DESCRIPTIF DE L'INSTALLATION D'ASSAINISSEMENT NON COLLECTIF

RAPPORT DE VISITE D'UNE INSTALLATION D'ASSAINISSEMENT NON COLLECTIF DANS LE CADRE D'UNE VENTE

Commune : **PUYDARRIEUX**

Date de la visite : 17/06/2022

Plan de l'installation d'assainissement non collectif

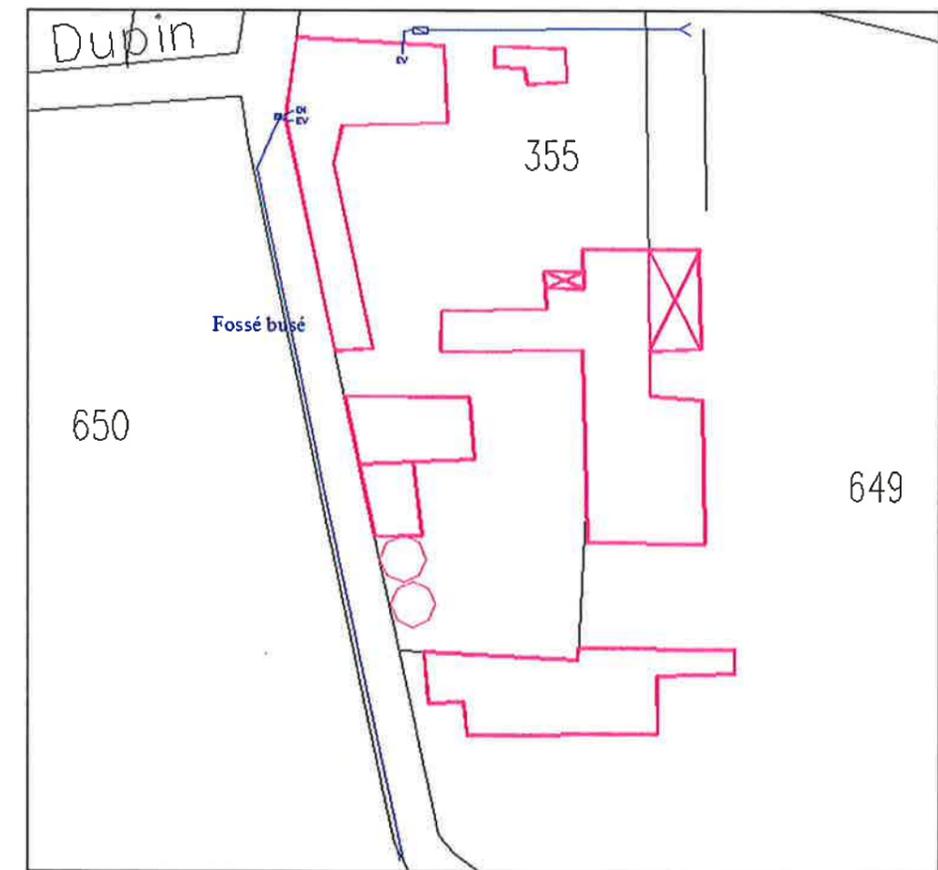
Les eaux ménagères et une partie des eaux vannes ne sont pas prétraitées et traitées ; elles s'évacuent vers le fossé communal busé.
 La fosse septique est sous-dimensionnée par rapport au nombre de pièces principales de l'habitation.

Il n'existe pas de système de traitement des eaux.

Le regard qui sert d'exutoire aux eaux usées non prétraitées est engorgé, il y a un risque de contact direct.

☞ Mettre en place une installation d'assainissement non collectif adaptée et conforme à la réglementation en vigueur. Pour cela il faudra : *Mandater un bureau d'études qui réalisera une étude particulière (étude de sol à la parcelle) définissant la filière d'assainissement non collectif la mieux adaptée à la nature du terrain et à la capacité d'accueil du bâtiment.*
